DETERMINAZIONE DEL DIRIGENTE SERVIZIO VIA E VINCA 5 gennaio 2021, n. 1

D.Lgs. 152/2006 e smi, L. 241/1990. Provvedimento conclusivo del procedimento di valutazione di impatto ambientale ricompreso nel procedimento IDVIA 550 ex art. 27 - bis del TUA per il Progetto definitivo del Lotto n. 1 Realizzazione di canale di imbrigliamento e raccolta acque nel Comune di Avetrana (TA).

Parere espresso nella seduta del 01/12/2020 – Parere Finale

Oggetto: Provvedimento Autorizzativo Unico Regionale per il Progetto definitivo dell'intervento di sistemazione idraulica, Lotto n. 1 "Lavori di realizzazione di un canale di imbrigliamento e raccolta acque" in agro di Avetrana (TA).

Fig. 2: Carta con deimitazione della falda superficiale e delle isopieze riferite al tetto dell'acquifero (fonte: Piano di Protezione Civile Comunale)

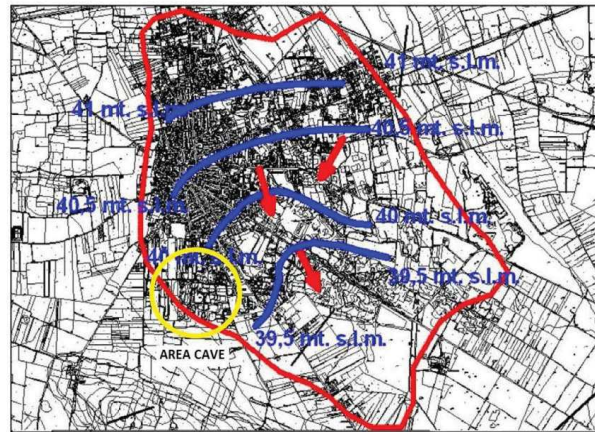
"Nel settore centrale del territorio in corrispondenza dell'abitato di Avetrana si ha la presenza di una falda acquifera, che data la profondità è definibile di tipo intermedio, sorretta a letto da un esteso orizzonte di limi argillosi. Tali limi avendo una permeabilità piuttosto bassa, non consentono alle acque di infiltrazione meteorica di arrivare nei calcari, ma instaurano le condizioni per l'esistenza di questa falda acquifera, che circola negli strati basali della Calcarenite. La piezometrica della falda acquifera generalmente si pone ad una profondità di circa 12-14 metri di profondità dal p.c.."

L'esistenza ed estensione di tale falda si riscontra anche nel contesto del Piano di Protezione Civile Comunale, che riporta la seguente figura, stralciata dalla nota ARPA PUGLIA prot. 46792 del 23/07/2020.
